**Relatório de Fiscalização 129/2022**

RELATÓRIO DE FISCALIZAÇÃO TÉCNICA DOS SISTEMAS DE ÁGUA E ESGOTO DO MUNICÍPIO DE RIBEIRÃO PRETO**PRESTADOR: SECRETARIA DE ÁGUA E ESGOTO DE RIBEIRÃO PRETO - SAERP**

Verificação de Não Conformidades

Americana, maio de 2022

Foto 1 - Ausência de cerca da área dos reservatórios e poço

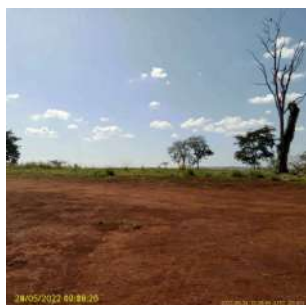
Poço e reservatórios localizados nessa área, sem cercamento ao redor. Havia segurança localizado no topo do reservatório

Foto 2 - Ausência de cerca da área dos reservatórios e poço
